東海低レベル放射性廃棄物埋設事業所 第二種廃棄物埋設施設の位置、構造及び 設備の基準に関する規則 への適合性について (概要)

2022年 10月 4日

日本原子力発電株式会社

第5-1図 数値シミュレーション結果

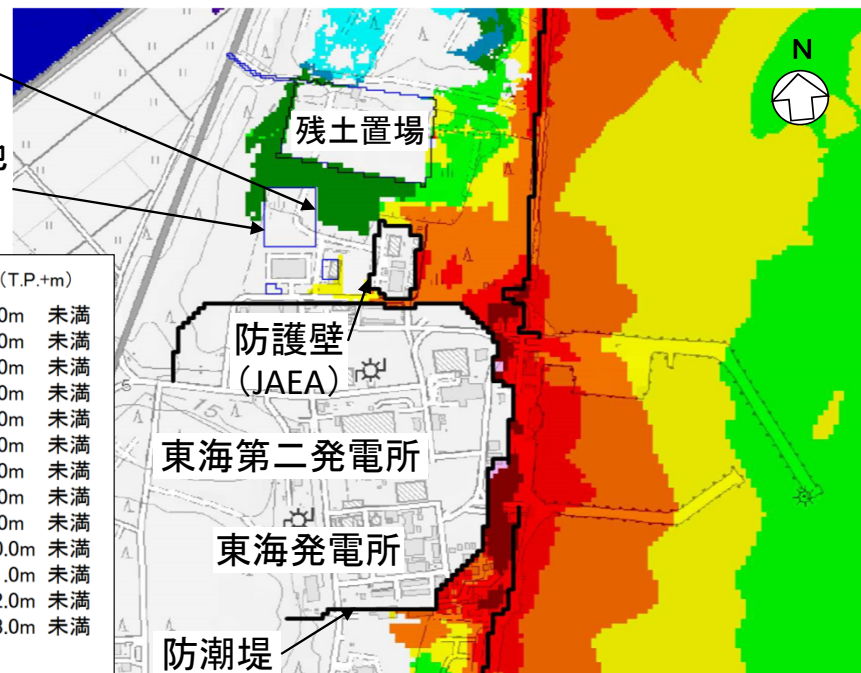
主な指摘事項		対応状況
審査会合 (開催日)	コメント要旨	
第231回 (H30.2.27)	<p>平均放射能濃度を出す際に、含有放射能や物量の異なる金属とコンクリートを一緒にして平均することの妥当性を説明すること。</p> <p>建設居住シナリオは、掘り返す場所の放射能濃度によって保守性／非保守性が変わってくる。金属とコンクリートを分けて考える必要がないことを説明すること。</p>	「スライド25 第十三条 廃棄物埋設地 第1項 第四号(放射能量の設定変更)」 金属類とコンクリート類は分けて評価。
第241回 (H30.7.31)	許可基準規則では、影響の最も大きい津波を想定することを求めているので、茨城県の実施したシミュレーション結果のうち、最も影響の大きいと思われるL2津波を設定すべき。	「スライド10 第五条 津波による損傷の防止」 L2津波で設定し、評価を実施。
第256回 (H31.1.22)	井戸水飲用摂取の評価について、埋設施設からの核種の漏出が瞬時放出という非保守的な設定になっているので、シナリオにあった保守性の考え方を検討して、評価を見直すこと。	「スライド28 第十三条 廃棄物埋設地 第1項 第四号(自然事象シナリオの評価)」 将来の人間活動については「現在の生活様式」を考慮して設定し、井戸水飲用は被ばく経路として考慮しない。

- 既往知見を踏まえた津波の評価を実施した結果、廃棄物埋設施設の周辺に到達する**遡上波は最大で T.P.+5.7m** (第5-1図参照)となった※。
- 遡上波は廃棄物埋設施設の外周に存在する**法面に到達するが、廃棄物埋設地の設置高さは、遡上波の到達高さに対して約2m高く、廃棄物埋設地には到達しない** (第5-1図参照)ことから、廃棄物埋設地の安全機能に直接影響を及ぼすおそれはない。
- 念のための対策として、遡上波によって廃棄物埋設施設の法面が大きく損傷しないように、遡上波が到達すると予想される**法面に対してセメント改良土による補強**を行うとともに、**法面直下を地盤改良**することで津波に対する安定性を確保する (第5-2図参照)。

地下水位等高線図

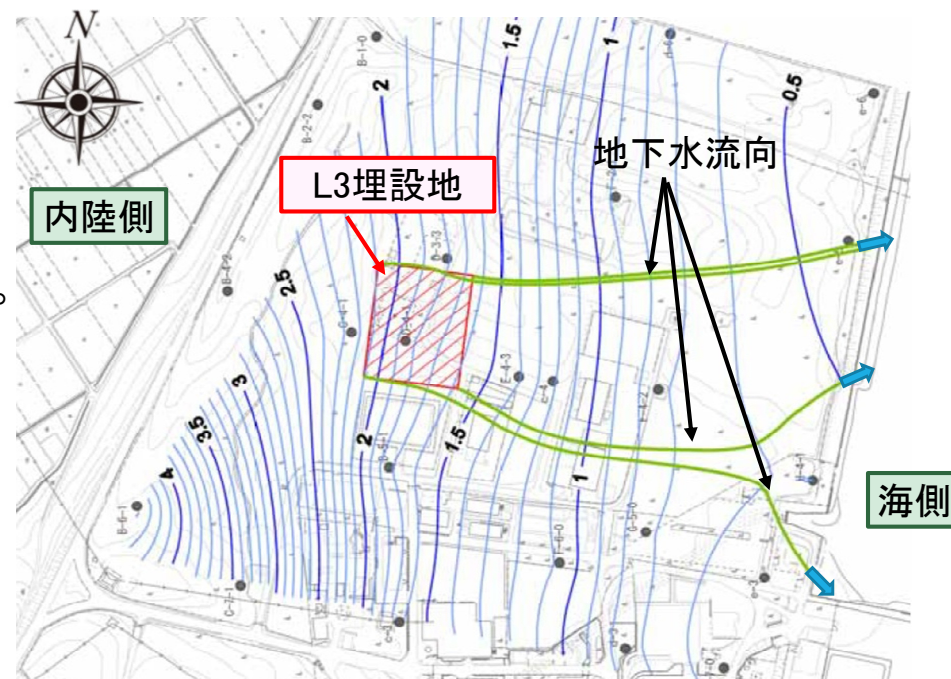
- 地下水は水位観測結果に基づき定常的に海側に流動しているとの説明を受けたが、土質の透水係数, 降雨観測値, 地質構造, マスバランス等を踏まえた総合的な水理場として, 100%海側に流動していることを証明するか, 又は海側以外(内陸側)に流出した場合の評価を実施し線量基準を満たすことを説明すること。

- ✓ 地下水は定常的にL3埋設地から海側に流れていることが, 10年以上継続している地下水位観測データに基づき証明されており, 内陸側に流出することはないと考えている。
- ✓ 規制庁殿の指摘を踏まえ, その説明性向上の観点から, 3次元地下水流動解析を実施し, 地下水は海側へしか流れないことを確認。
 - 第二種埋設許可基準規則第十三条
補足説明資料1 地質環境等の状態設定
添付資料1 水理で説明。
- ✓ 仮に内陸側に移行した場合を想定した評価も参考までに実施。
 - 第二種埋設許可基準規則第十三条
補足説明資料2 生活環境の状態設定で説明。
